**Avis délibéré de l'Autorité environnementale  
sur la ligne 18 (tronçon Aéroport d'Orly -  
Versailles Chantiers) - (78, 91, 92 et 94)  
Actualisation de l'avis n°2015-63**

**n°Ae : 2017-73**

Figure 2 : Schéma de principe de la reconstitution du corridor écologique prévu par l'EPAPS (source : étude d'impact)

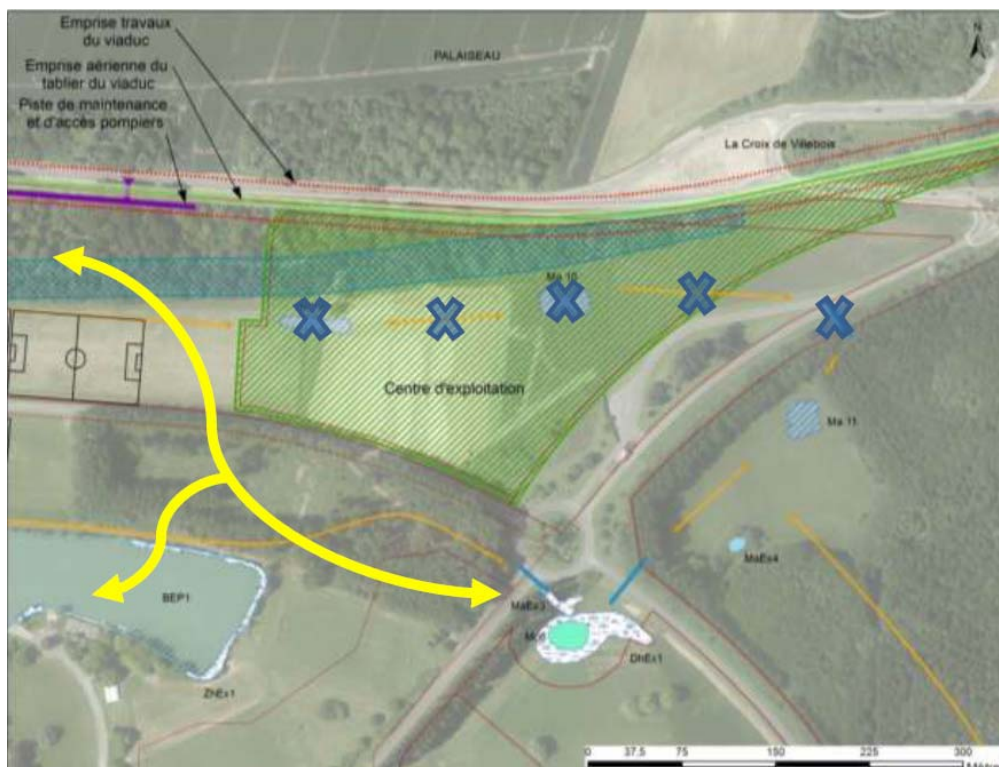
- le bassin compensatoire prévu par l'EPAPS<sup>33</sup> (dit bassin BEP2), récemment créé, et les zones humides associées. Ce bassin sera affecté en phase travaux sur environ 250 m<sup>2</sup>. Une mare associée et une partie d'une mouillière seront également comblées en phase travaux ; en phase exploitation, le viaduc pourra avoir un effet sur les espèces présentes dans ces milieux du fait de l'ombrage apporté ; une mesure compensatoire est prévue ;
- l'implantation du centre d'exploitation sur des terrains devant faire l'objet de mesures de création d'un corridor écologique, prévu par l'EPAPS. Ce corridor n'a à ce jour pas été réalisé.

La SGP prévoit la recréation de ce corridor par le déplacement des aménagements prévus par l'EPAPS, selon le schéma de principe<sup>34</sup> suivant :
